改善箇所説明図

基準不適合発生箇所

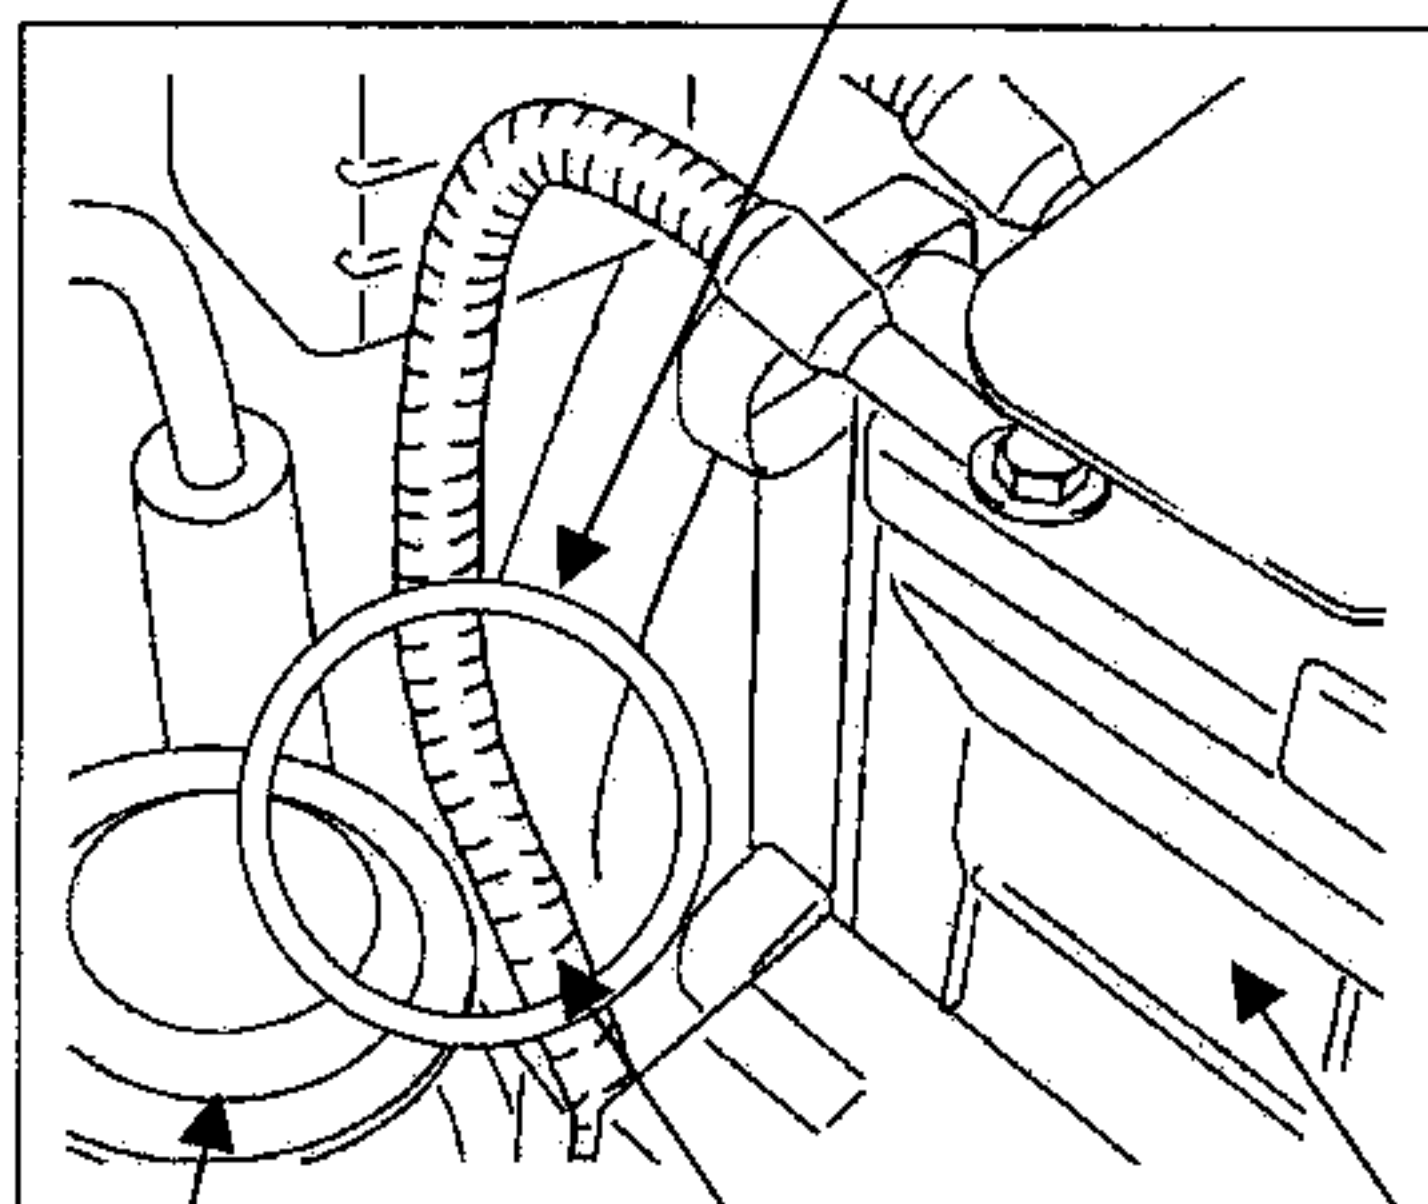
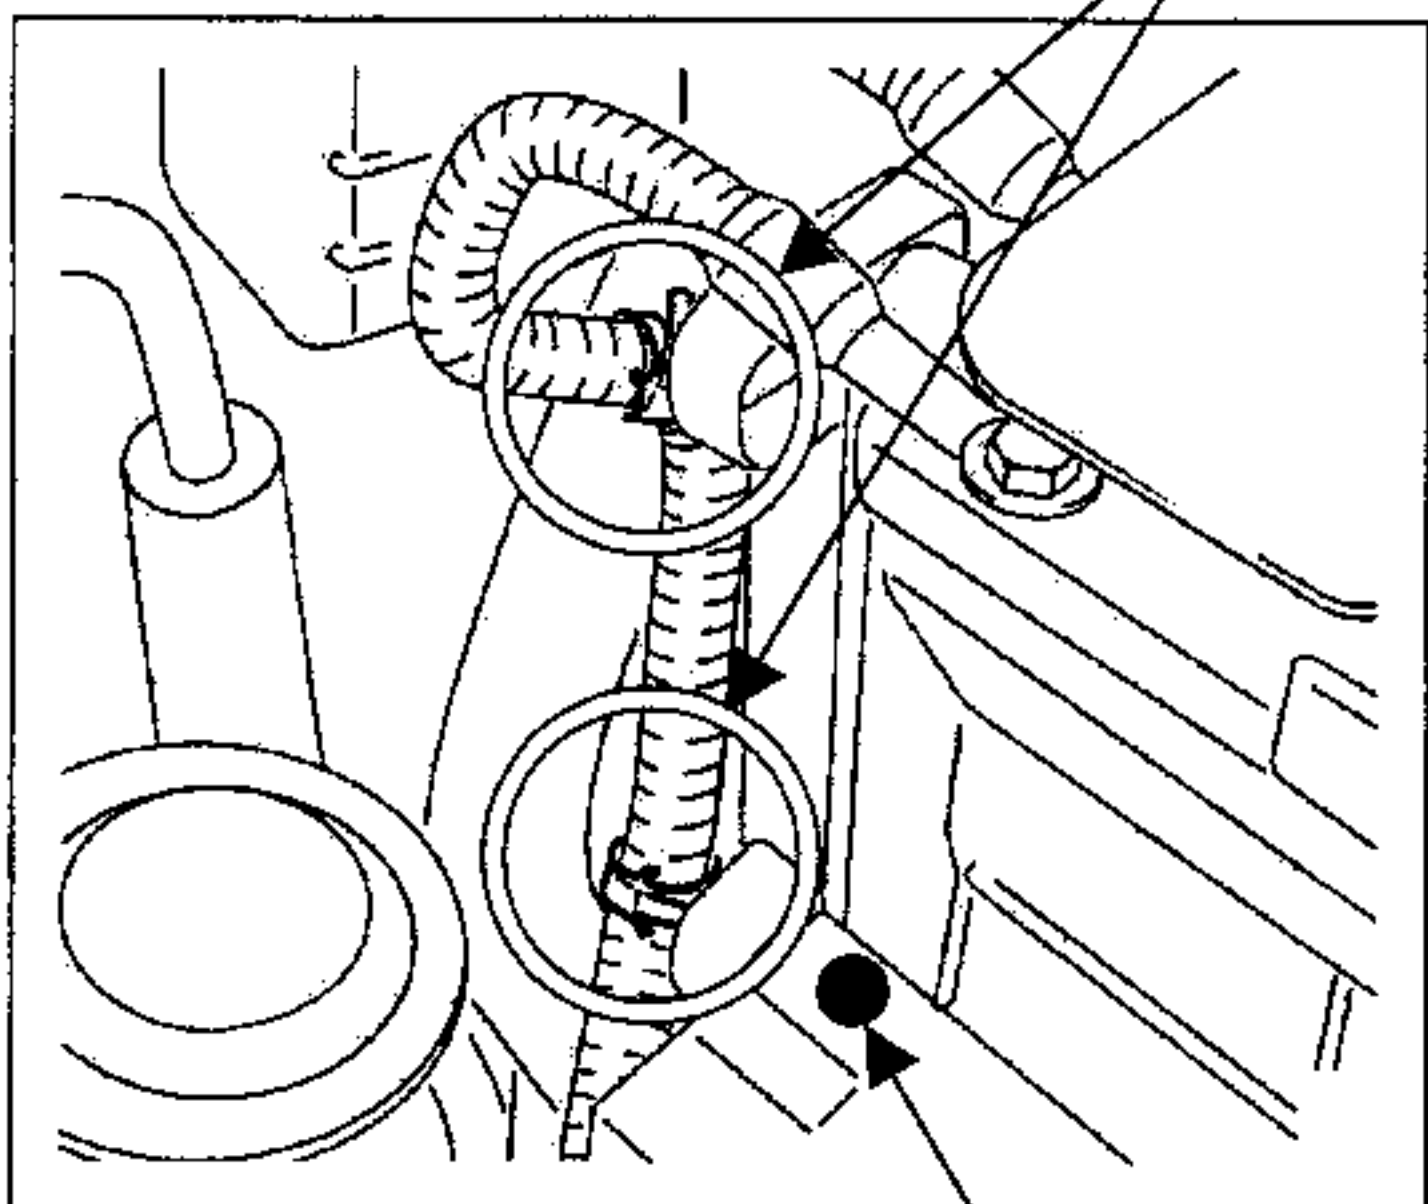
原動機室内のエアコン用コンデンサ冷却ファンモータの電気配線の配策に不適切なものがあるため、当該配線が排気ガス再循環装置（EGR）バルブと接触するものがあり、そのままの状態で使用を続けると、EGRバルブの熱により配線の被覆が溶損し、最悪の場合、短絡して火災に至るおそれがある。

全車両、当該電気配線の配策を点検し、不適切なものはヒューズボックスブラケットに樹脂製留具で固定する。電気配線が損傷しているものは補修する。
